改善箇所説明図

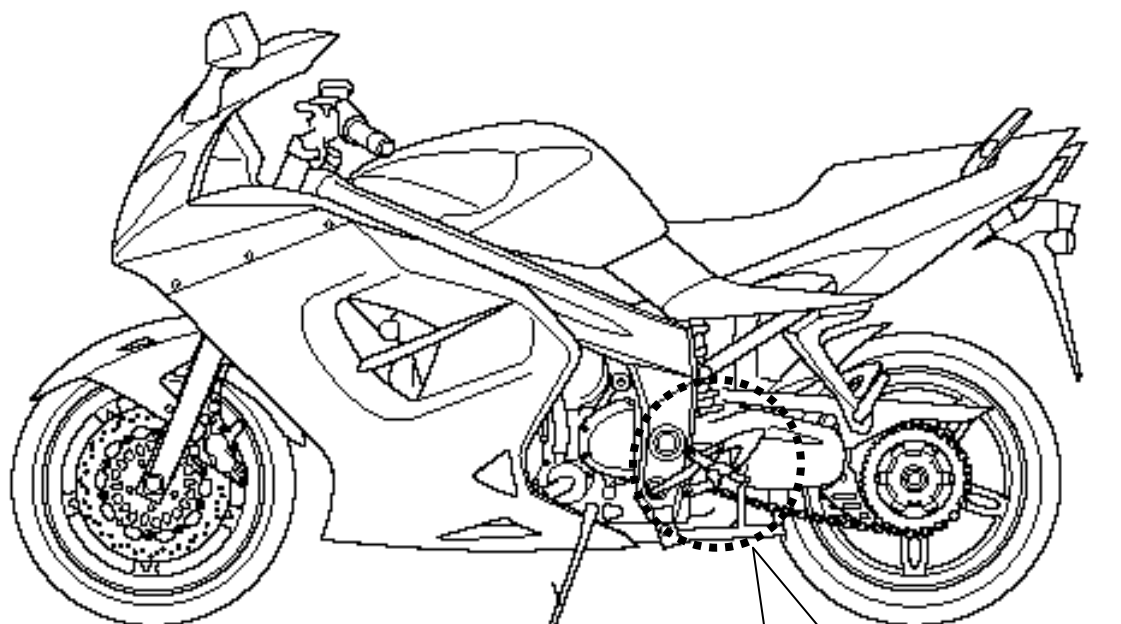
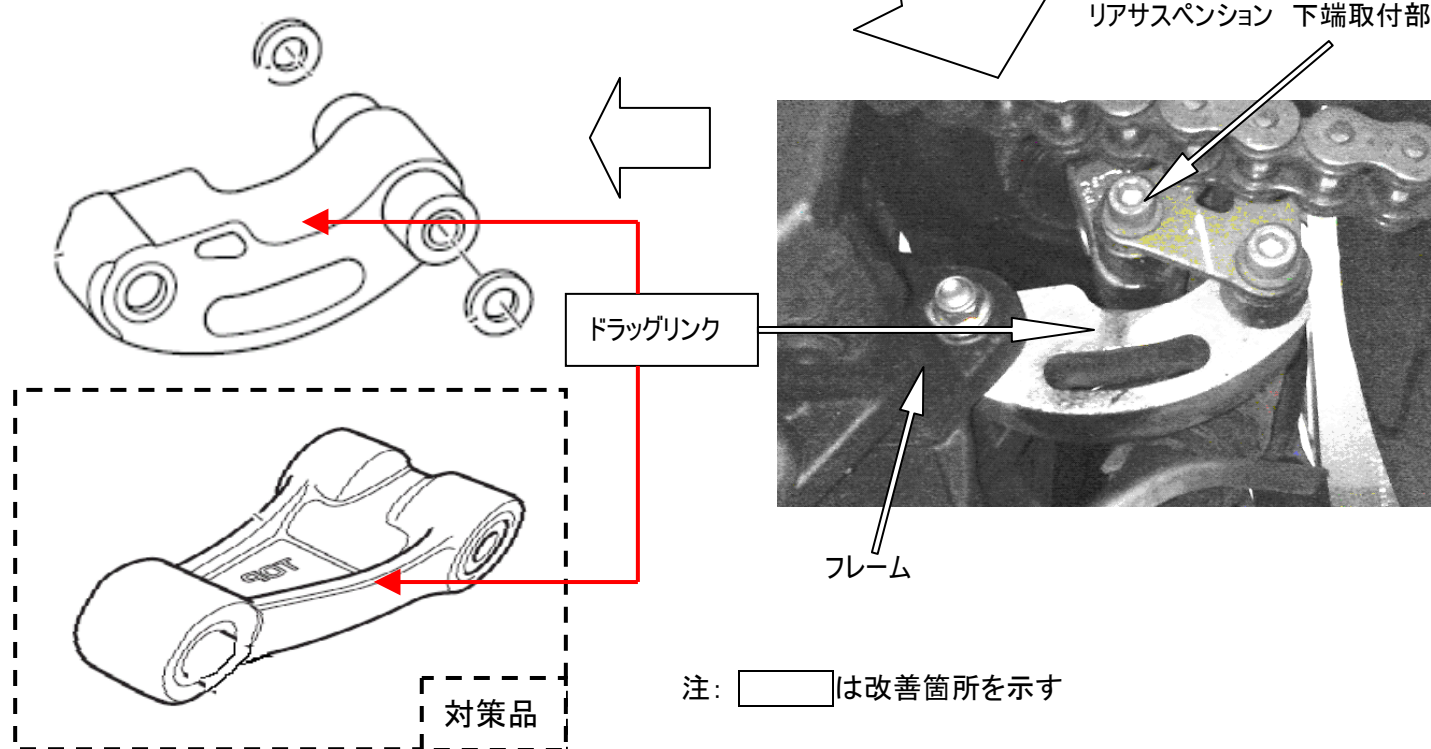
基準不適合発生箇所

リアサスペンションのドラッグリンクの材質が不適切なため、使用過程で腐食により当該リンクの強度が落ちることがある。そのため、路面からの衝撃により、当該リンクが破損して車両姿勢が不安定となり、最悪の場合、転倒するおそれがある。

改善の内容

全車両、ドラッグリンクを対策品に交換する。

識別 : 対策品は、外観で判別できるため特に行わない。
